Bebauungsplan „Neues Wohnen Kurpromenade / Bernsteinweg“

Gemeinde: Bad Herrenalb

Vorhabenbezogener Bebauungsplan nach § 13a BauGB und §12 BauGB

Abwägung der Anregungen und Stellungnahmen gemäß § 3 Abs. 2 und § 4 Abs. 2 BauGB

### Hochwasserrisikomanagement-Abfrage

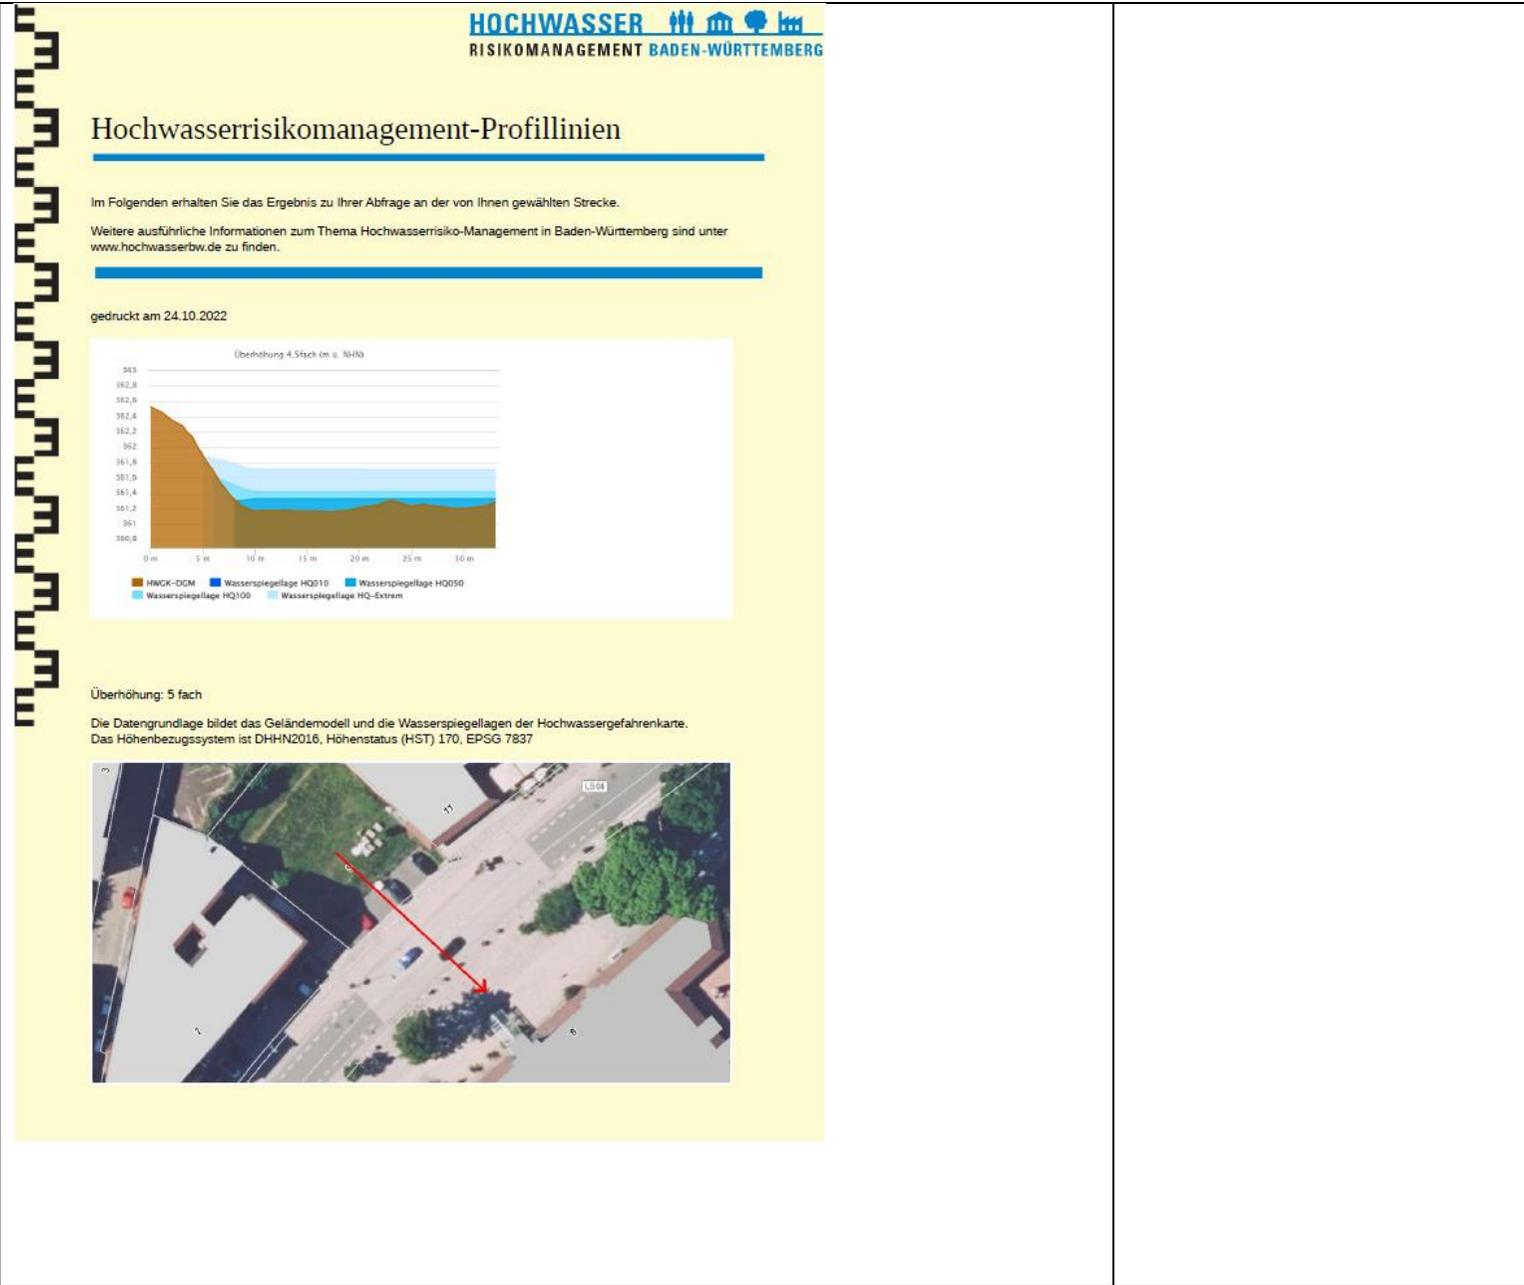
UF	UT [m]	WSP [m ü. NN]
10-jährliches Hochwasser (HQ <sub>10</sub> )	<input checked="" type="checkbox"/>	-	-
50-jährliches Hochwasser (HQ <sub>50</sub> )	<input checked="" type="checkbox"/>	0,1 m	391,3 m
100-jährliches Hochwasser (HQ <sub>100</sub> )	<input checked="" type="checkbox"/>	0,2 m	391,4 m
Überflutungstiefe HQ <sub>100</sub> wasser	<input checked="" type="checkbox"/>	-	-
Extrem Hochwasser (HQ <sub>extrem</sub> )	<input checked="" type="checkbox"/>	0,5 m	391,7 m

Wegen der Hochwassergefahr wird das EG des Gebäudes auf **EFH 361,40 üNN** angehoben. Die Differenz zur vorhergehenden Planung wird in den Geschossen und den EG-Läden aufgenommen. Eine **Gesamthöhe von 381,85m üNN** wird nicht überschritten. (nur 4cm höher als die Vorplanung)

Lage Tiefbrunnen

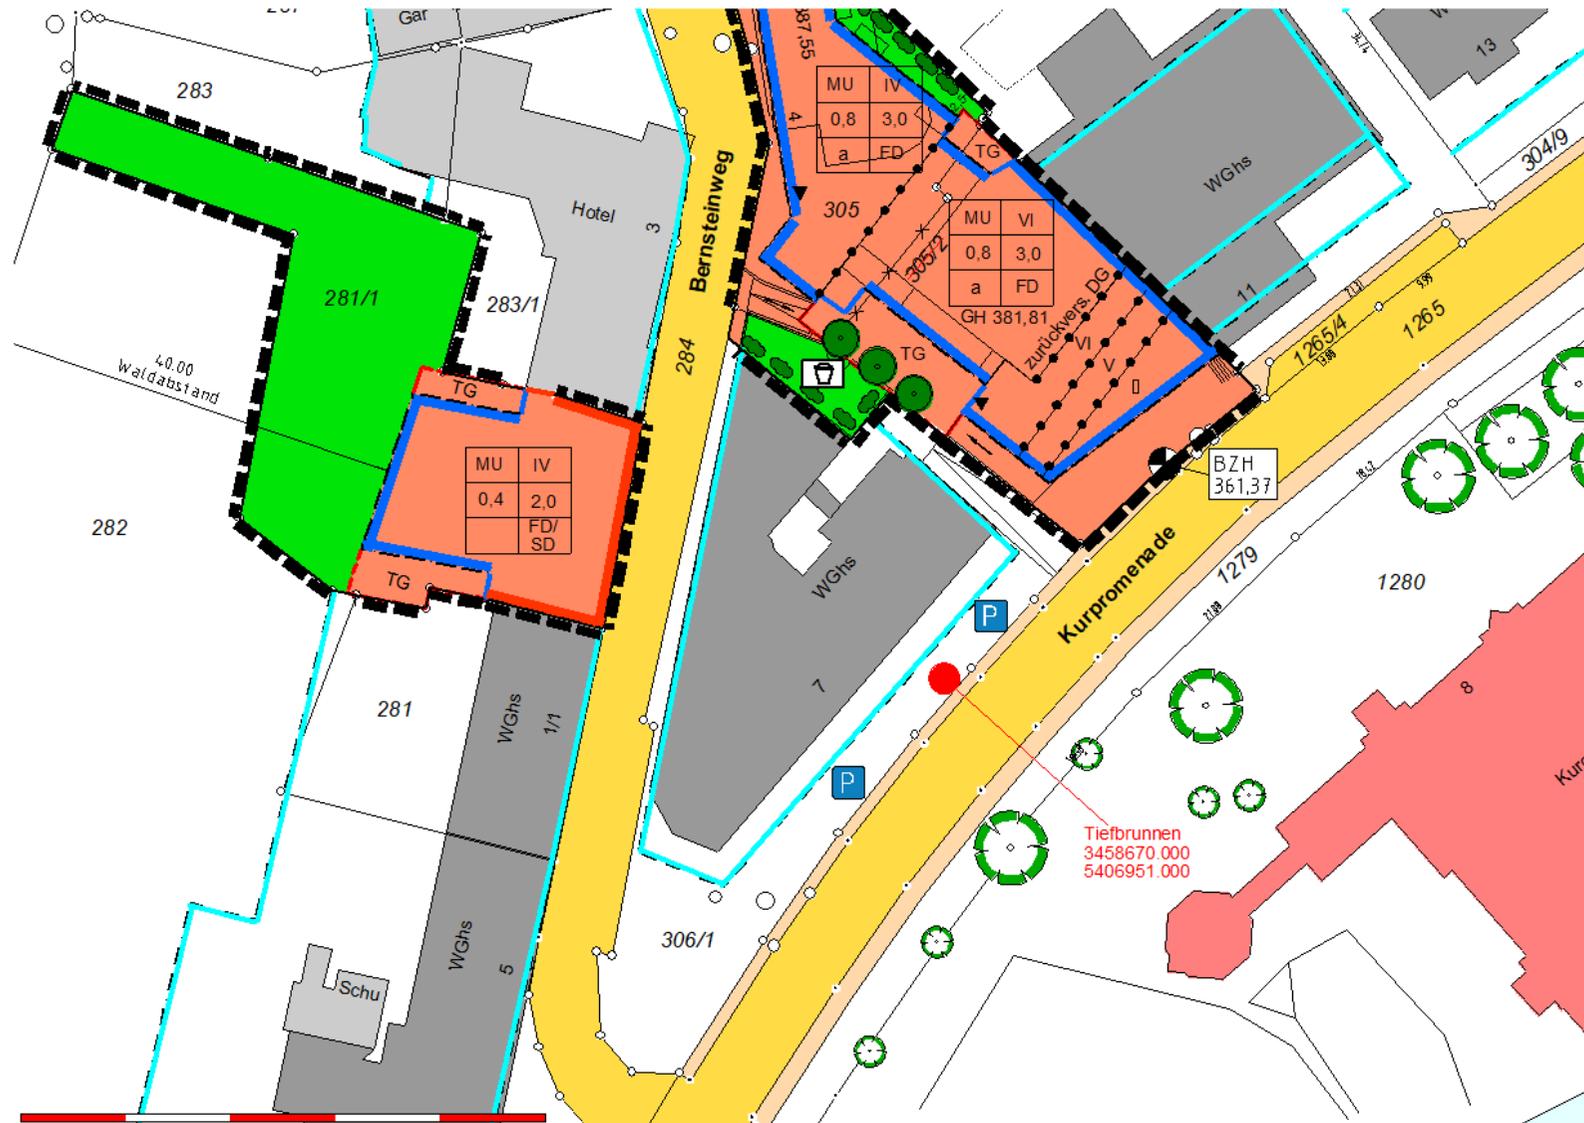
**Bzgl. des Tiefbrunnens: Im Moment kann ich leider nicht zuordnen, wo sich der Brunnen befinden soll** – auch die Angabe mit dem ehemaligen Hotel Sonne ist hierfür nicht hilfreich. Bitte geben Sie die Flurstücknummer an.

leider liegt uns und dem Kreisarchiv keine Karte vor. Das Archiv hat uns allerdings die Gauß-Krüger-Koordinaten für den Brunnen (**Rechtswert: 3458670, Hochwert: 5406951**). Mehr kann ich Ihnen dazu leider auch nicht sagen.

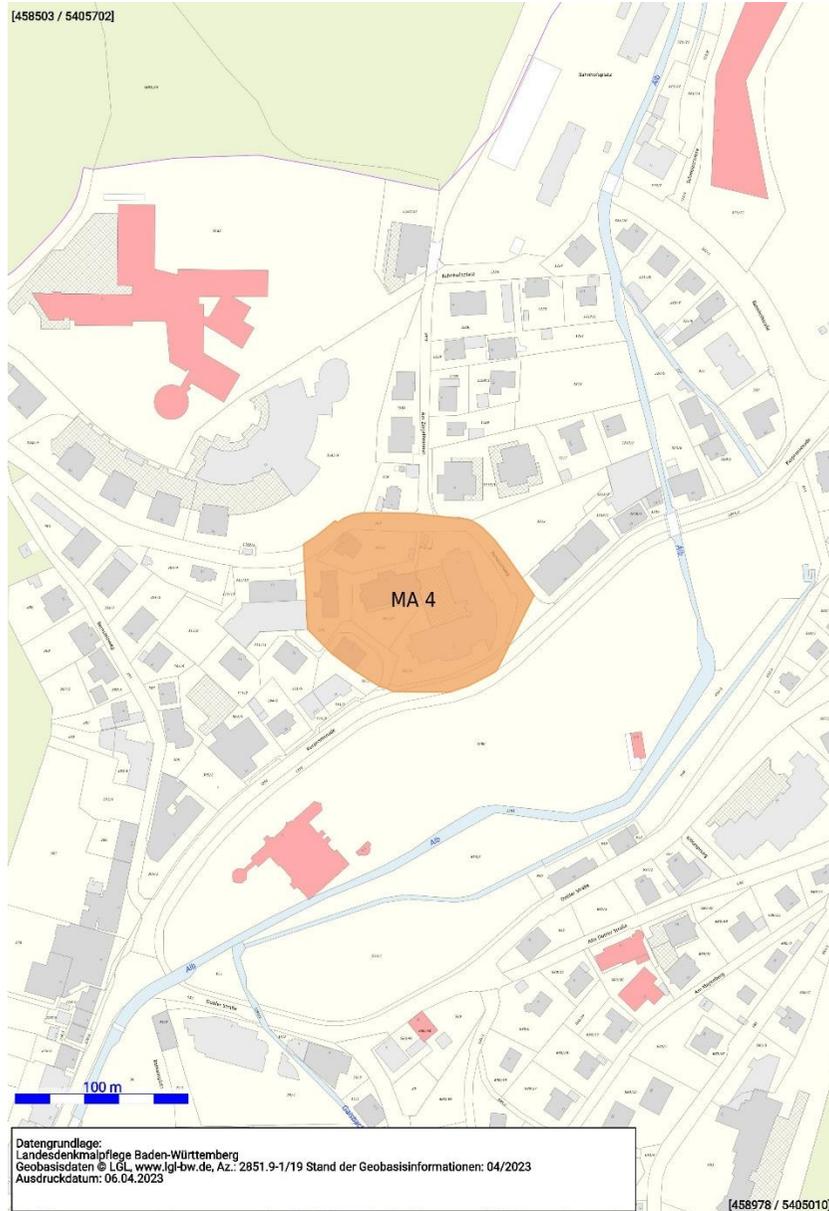
aufgrund neuer kartographischer Quellen wurde die Denkmalfläche des mittelalterlichen Viehhofs neu kartiert und ist nun **nicht mehr durch das Planungsgebiet betroffen.**

Wir bitten jedoch, folgenden Hinweis auf die Regelungen der §§ 20 und 27 DSchG in die textliche Festsetzung aufzunehmen. **(Wurde eingebunden.)**
